**Nota van zienswijzen  
Bestemmingsplan 'Veldhoven-Noord, herziening  
Meerstraat-Hertgang'**

Gemeente Veldhoven  
24 juli 2017

## Aanvullend onderzoek: cumulatieve geluidbelasting exclusief bebouwing

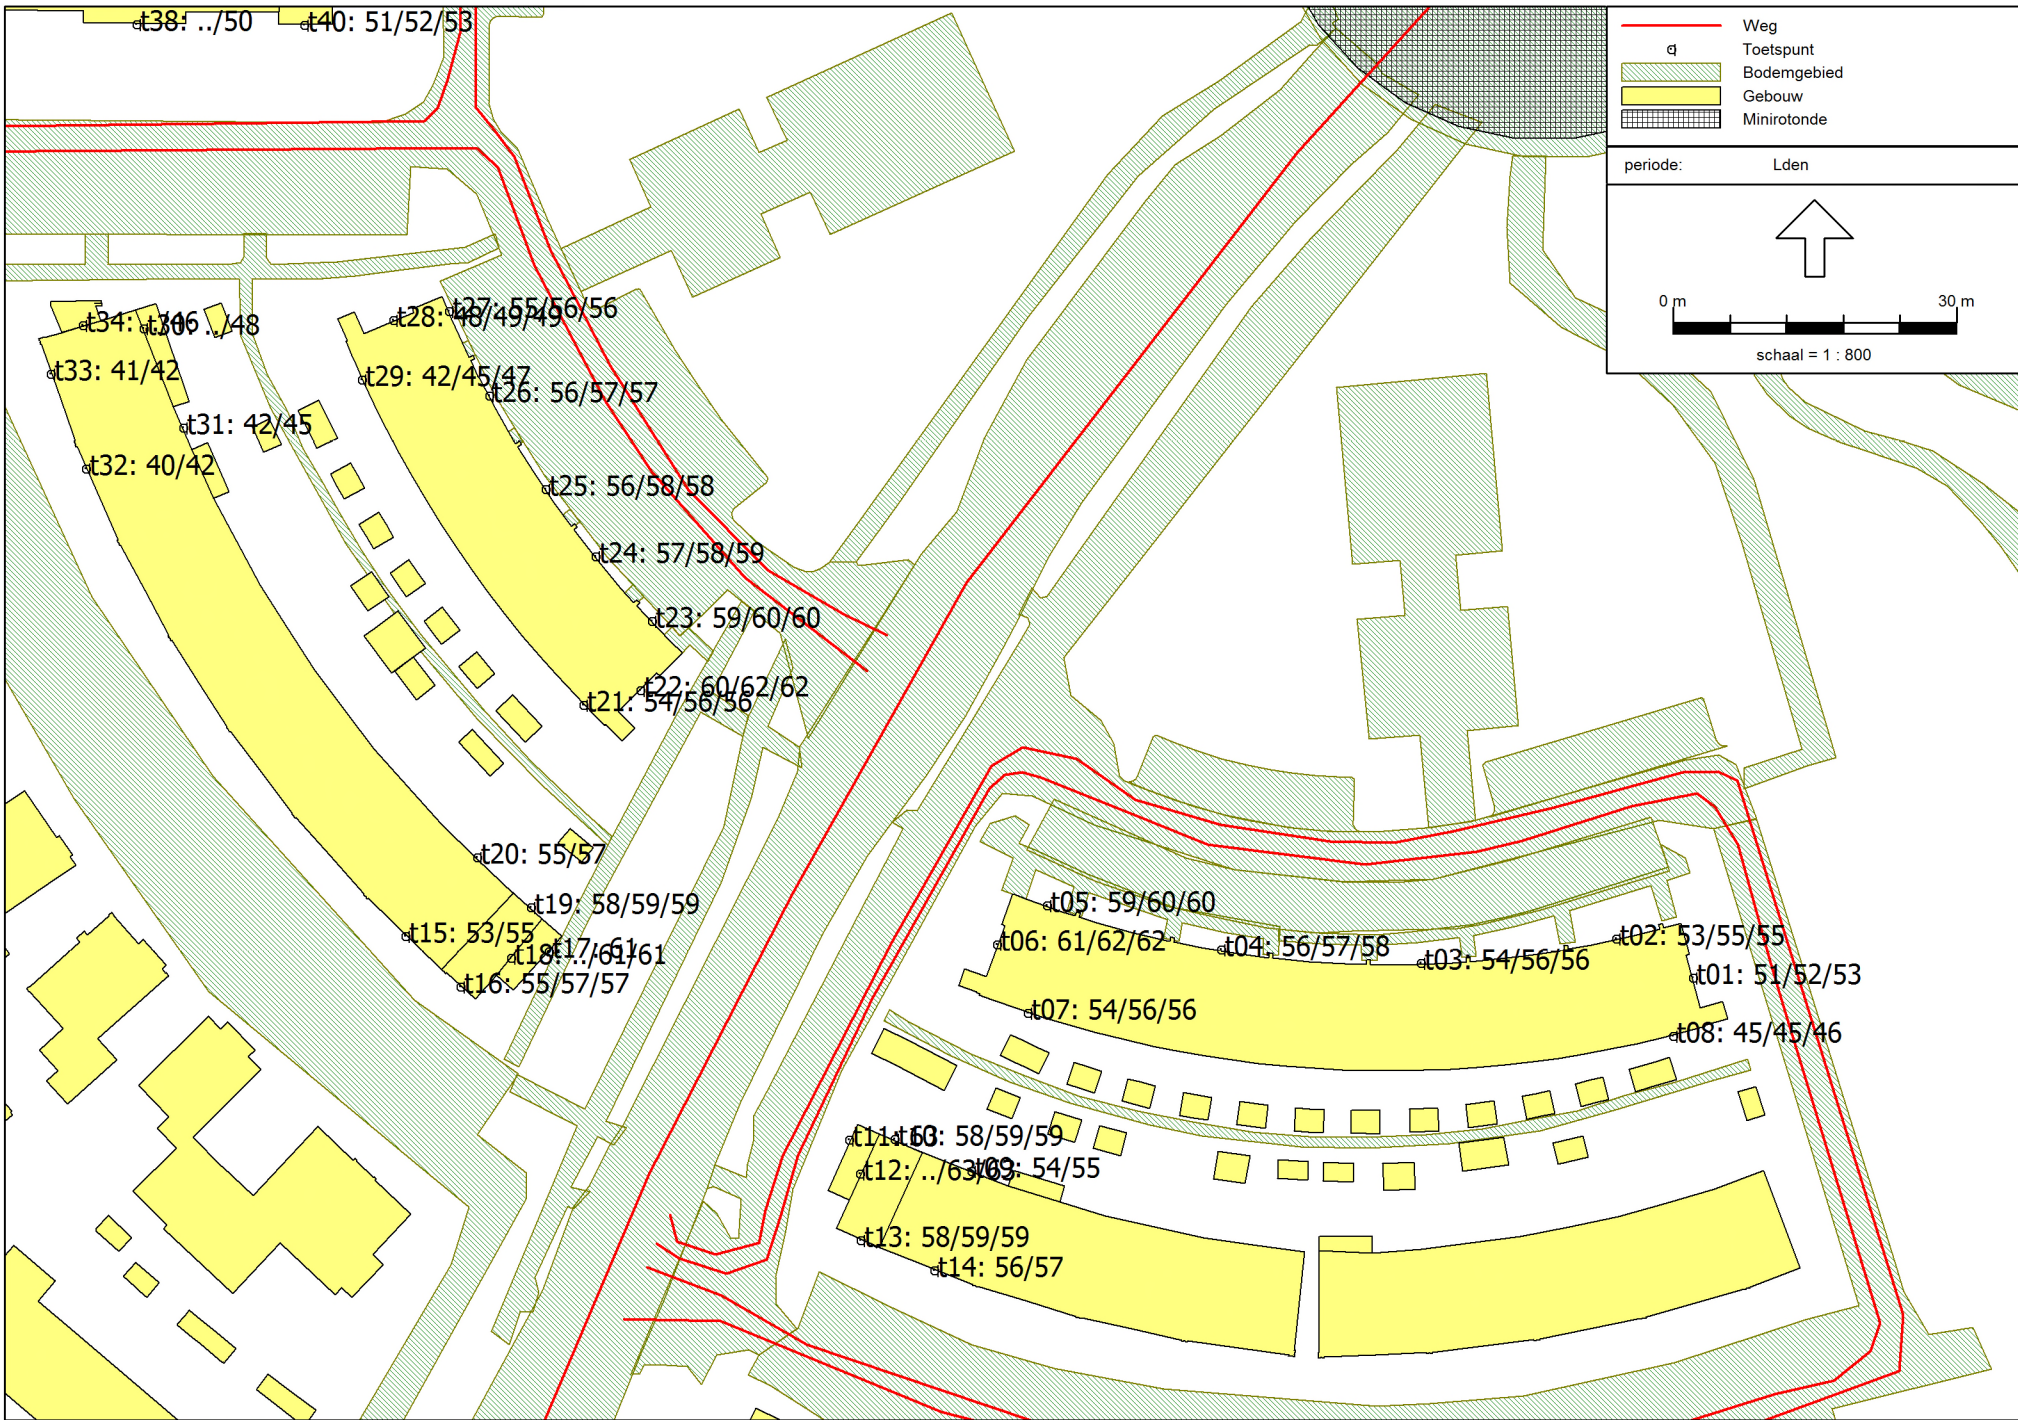
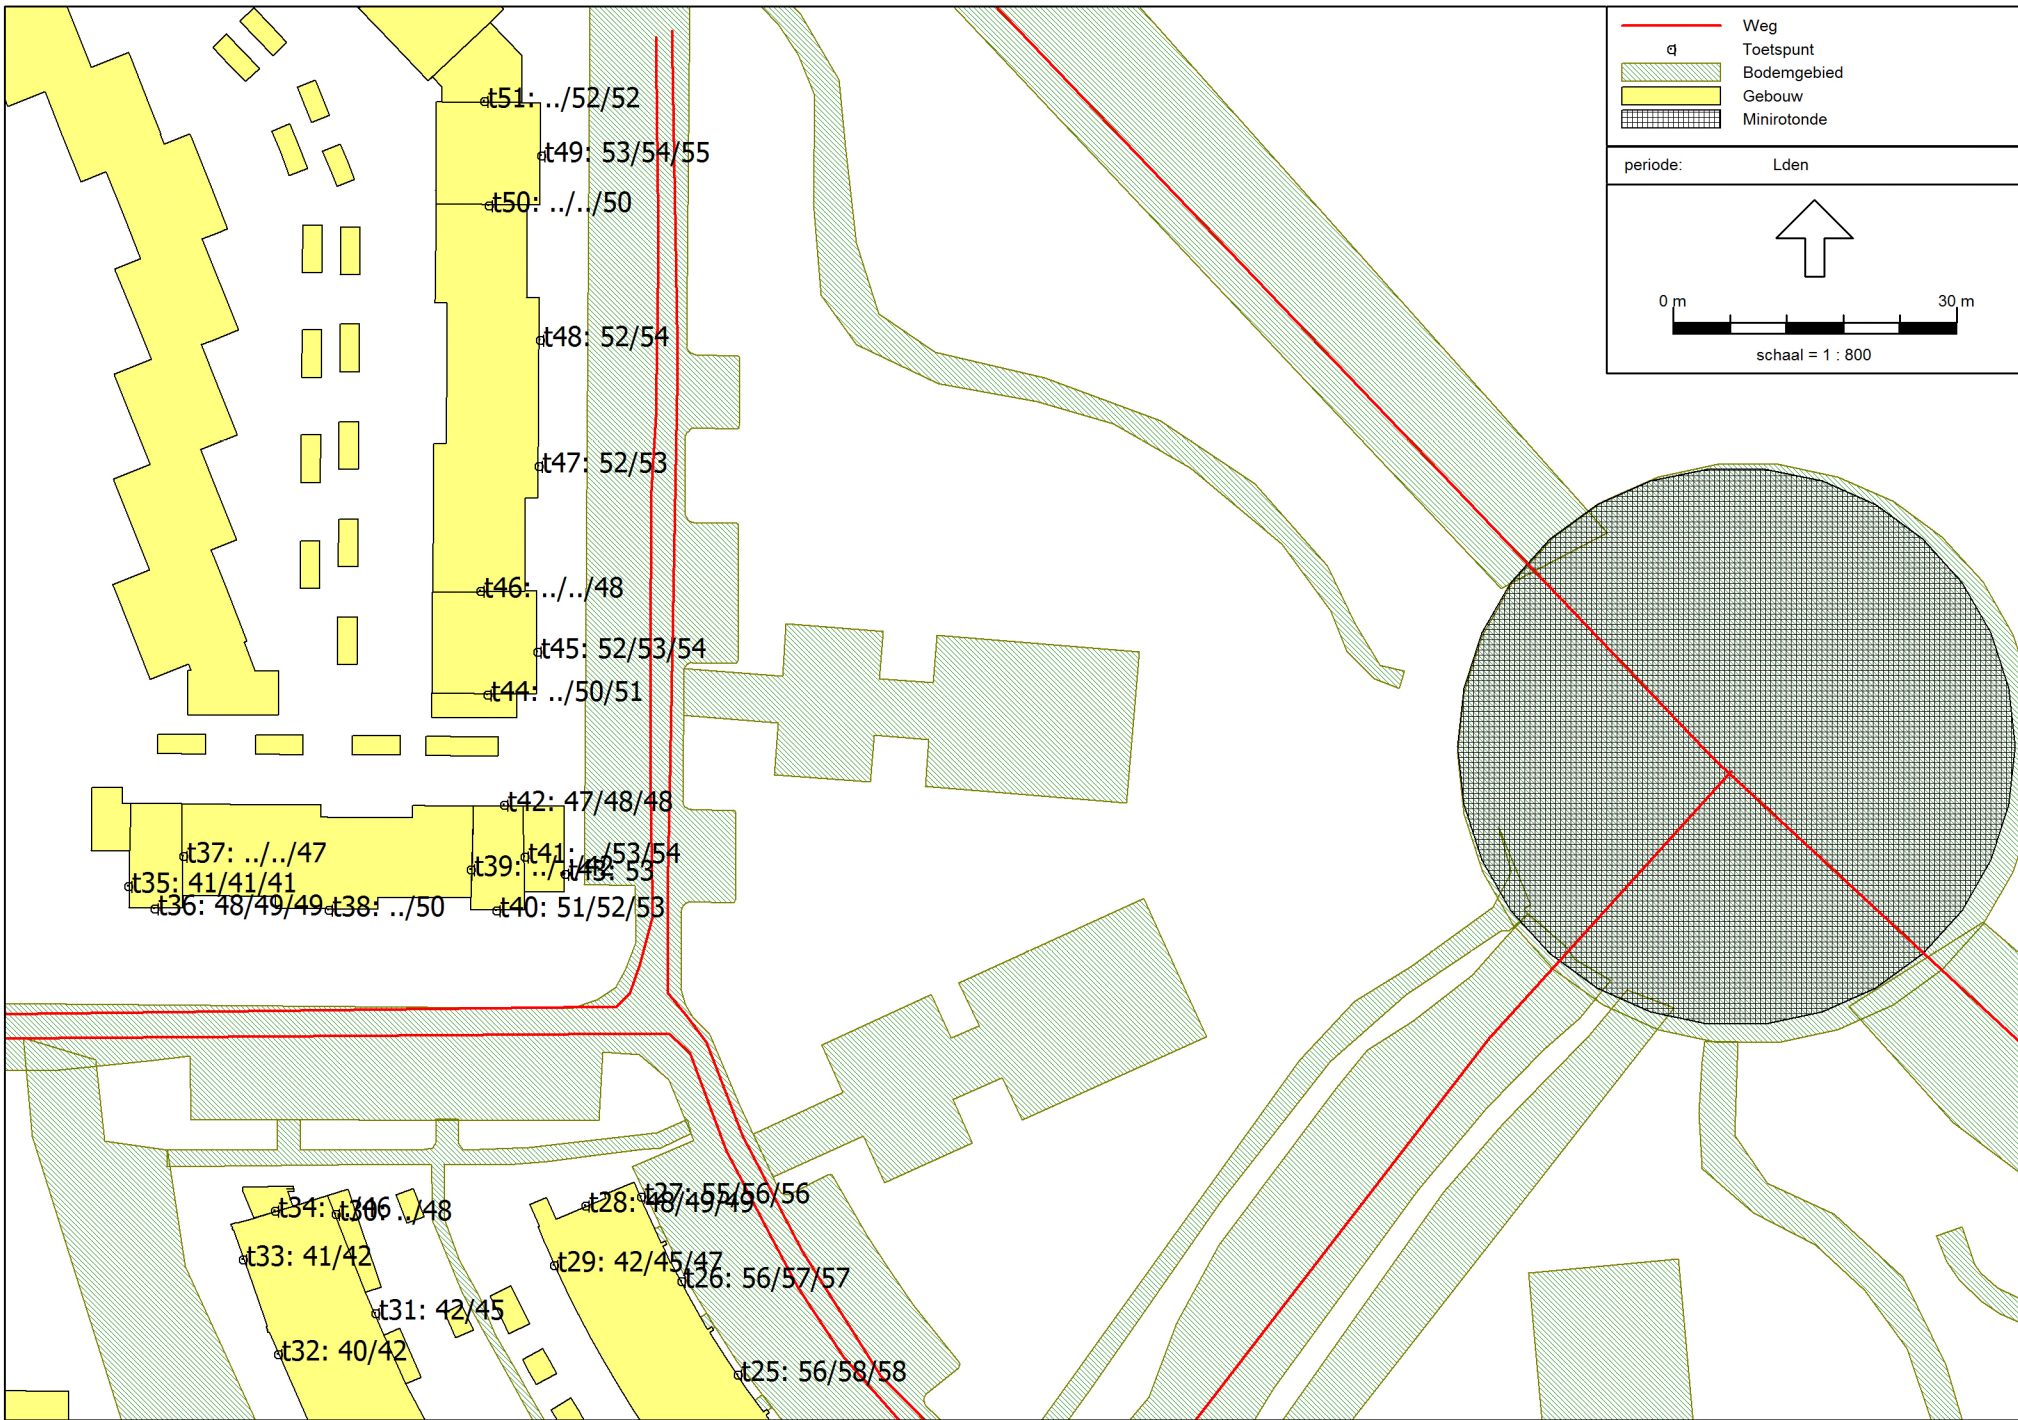
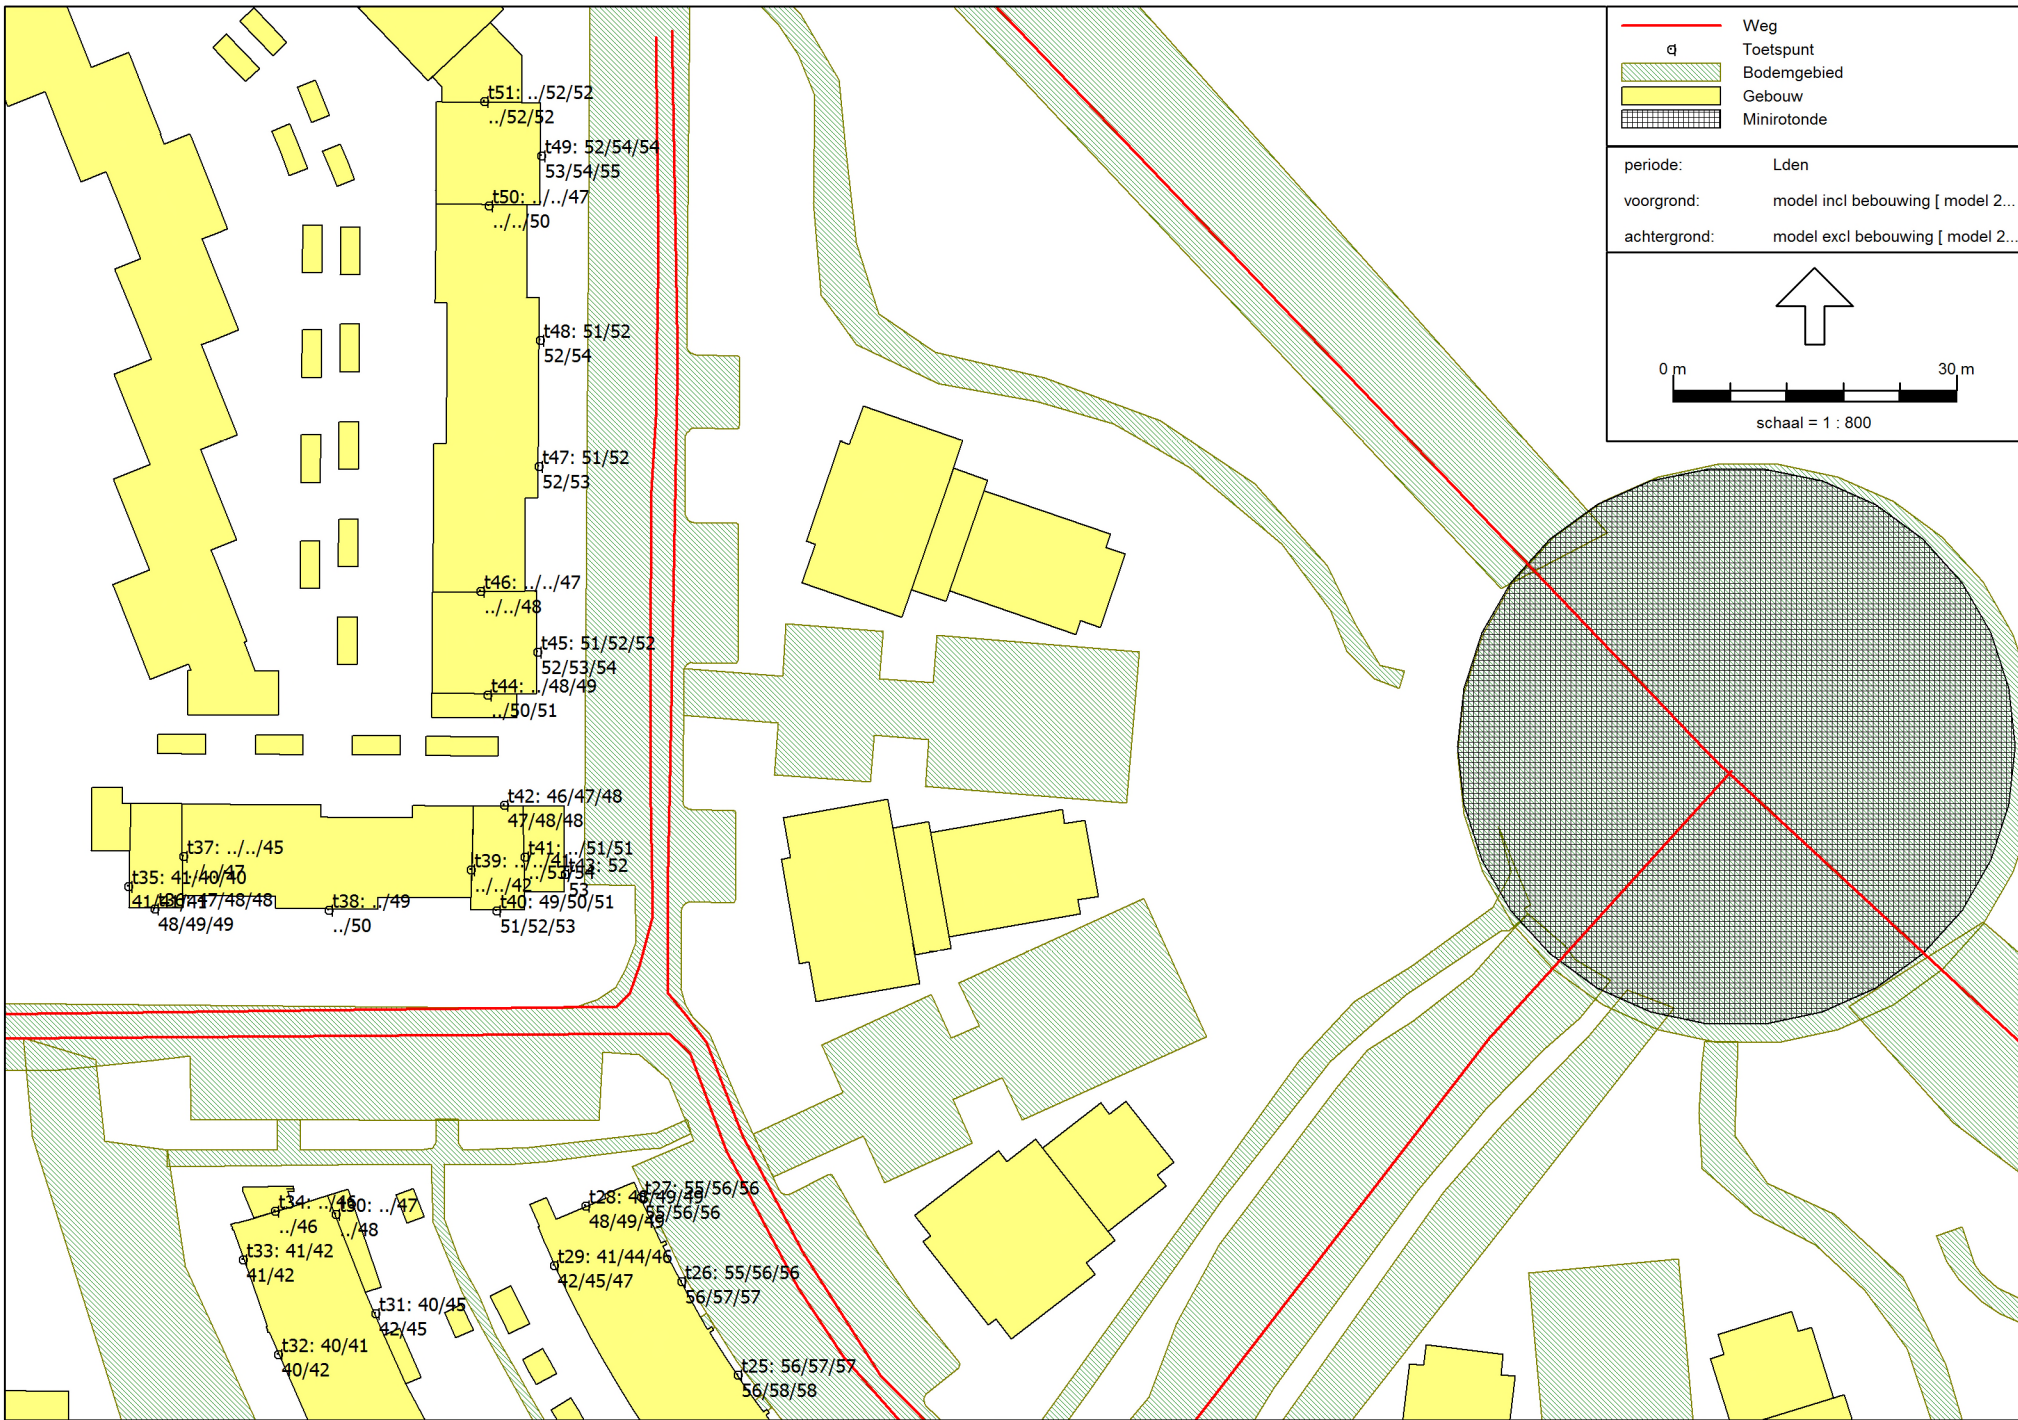
- b. Geluidshinder c.q. geluidsoverlast: De toename/verdubbeling van het aantal wooneenheden heeft ook een verdubbeling van het aantal bewoners tot gevolg. Dit levert via de balkons/terrassen geluidsoverlast op en de verkeersdruk door het Regenboogven neemt substantieel toe. Omdat gebouw 1 dicht bij de rij woningen aan het Regenboogven wordt gesitueerd ten opzichte van het eerder bouwplan, is sprake van weerkaatsing van het geluid. Het wegverkeerslawaai van de Meerhovendreef weerkaatst tegen de nieuwe gebouwen en zo mogelijk verder worden verstrekt door de trechtervormige bouwwijze. Dit levert uiteindelijk geluidsoverlast op.

- b. Zie [het antwoord op de zienswijze van reclamant 1](#), paragraaf 2.1.2 onder a waarin staat gemotiveerd dat er sprake is van een verkeerskundig acceptabele en veilige situatie. Voor wat betreft de overlast vanwege de balkons wordt opgemerkt dat er sprake is van een woonomgeving en dat iedere woning recht heeft op een buitenruimte, de een heeft dat in de vorm van een balkon, de ander in de vorm van een tuin. Er is geen wet- en regelgeving waaruit blijkt dat je b.v. stemgeluid moet berekenen ten opzichte van andere woningen. Dit doe je ook bij tuinen niet. Mocht er sprake zijn van overlast omdat een individuele bewoner veel geluid produceert, kan er hiervan melding worden gemaakt en is er de APV op basis waarvan handhavend kan worden optreden.  
Voor wat betreft de weerkaatsing van geluid is een aanvullende geluidsberekening uitgevoerd door Tritium Advies. Deze is als bijlage bij deze Nota zienswijzen bijgevoegd. Uit de berekeningen blijkt dat de bebouwing ten opzichte van de huidige situatie (waarover nooit klachten over geluidsbelasting zijn binnengekomen) zelfs een verminderde geluidsbelasting tot gevolg heeft.
